古洞北及粉嶺北新發展區發展計劃 街道及單車徑設計建議摘要 (補充)

街道變革
2023 年 2 月

建議摘要

3. 單車徑路口設計應容許直接騎車過路

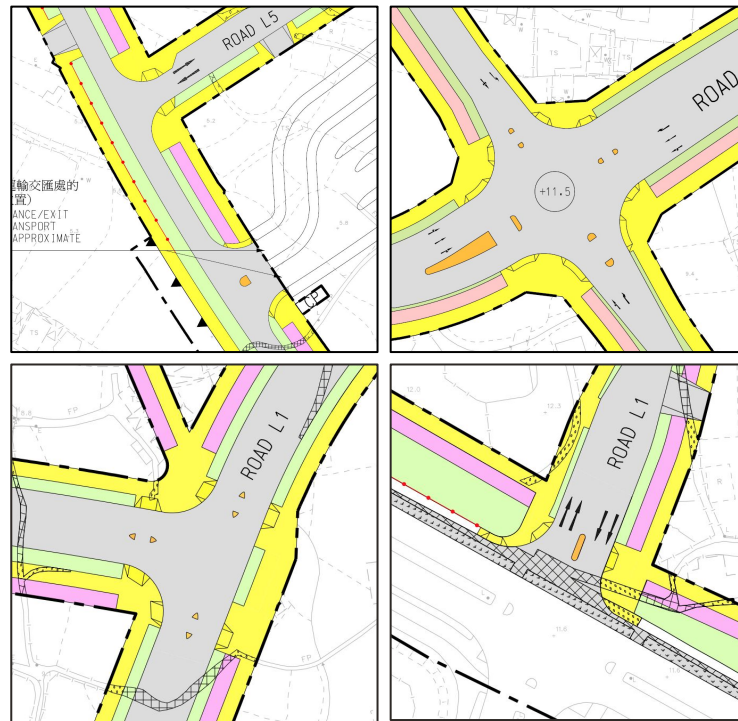
- 據圖則所示，新發展區內所有單車徑均在路口前終止。這將影響路線的直接性和連貫性，並會導致以下兩種情況：
 - 單車使用者不按規定、直接行駛過路
 - 單車使用者選擇直接冒險在馬路上騎行，因為更快更直接
- 這個做法在國際間普遍被認為過時。洪水橋將會成為嶄新規劃模式的示範地區，單車規劃亦應緊隨國際標準。
- 因此，我們促請署方與運輸署積極磋商，重新設計這些路口，容許騎單車者直接行駛過路

4. 改善 D2 路與青山公路(古洞段)路口之設計問題

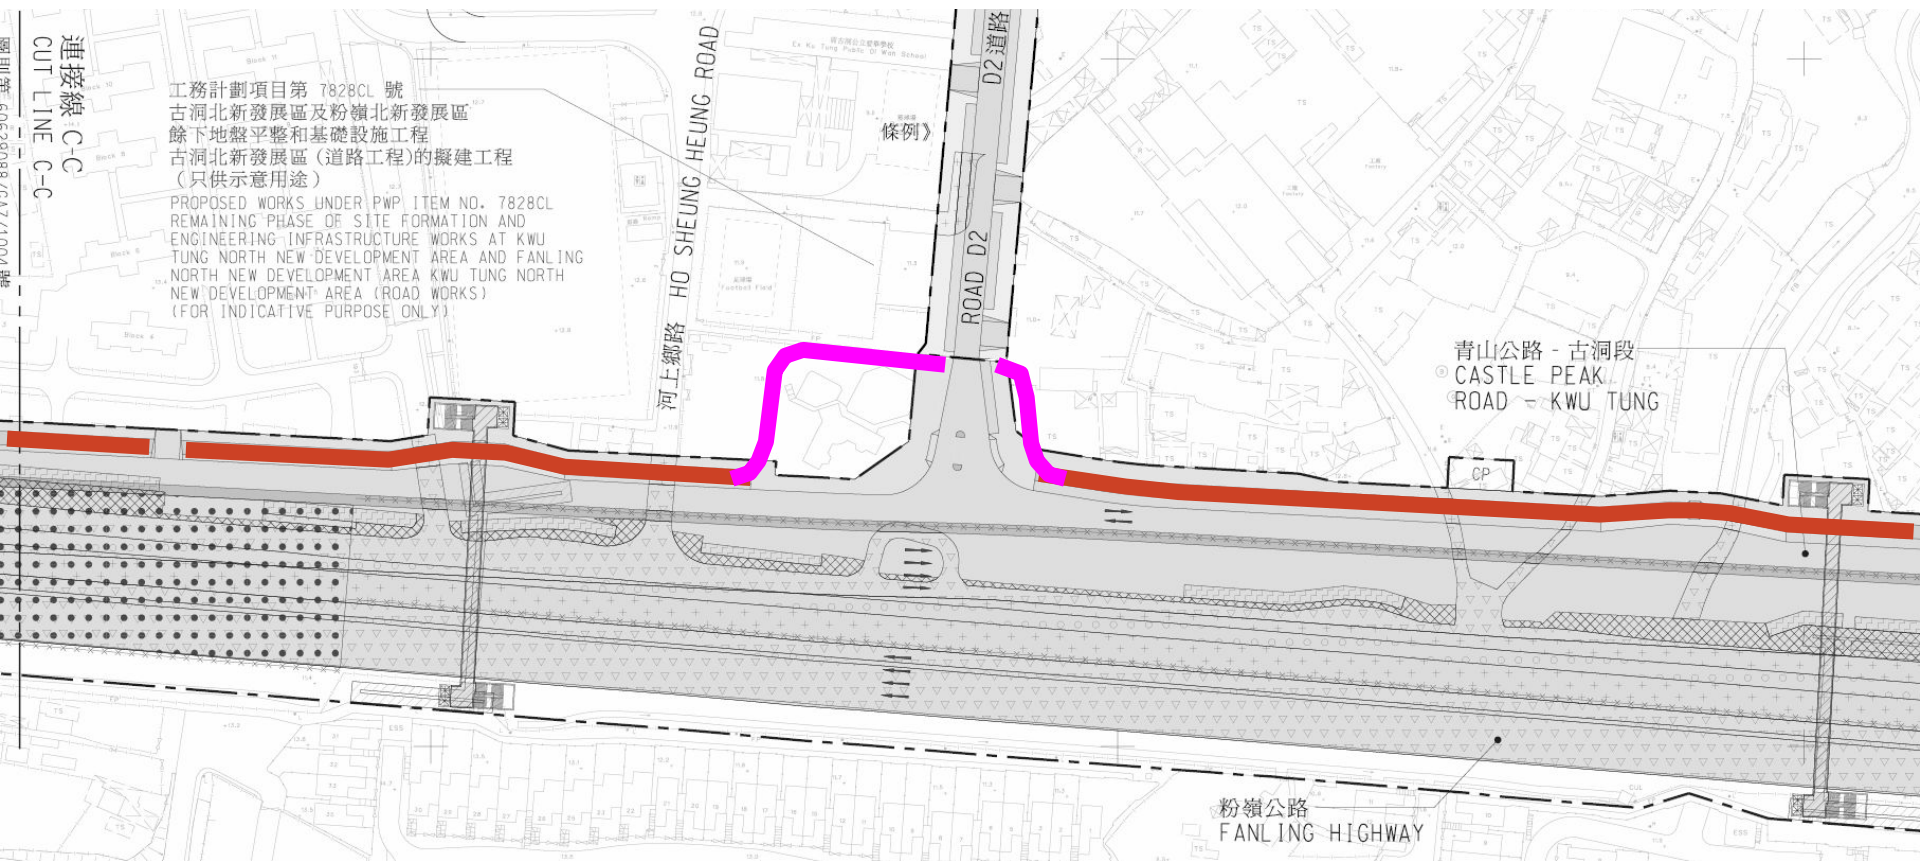
擬議道路建成後，單車徑主幹道中斷長度將超過 50米，行人路狹窄，對行人及單車使用者帶來不便及安全風險

建議趁賣地前爭取機會，縮短單車徑缺口
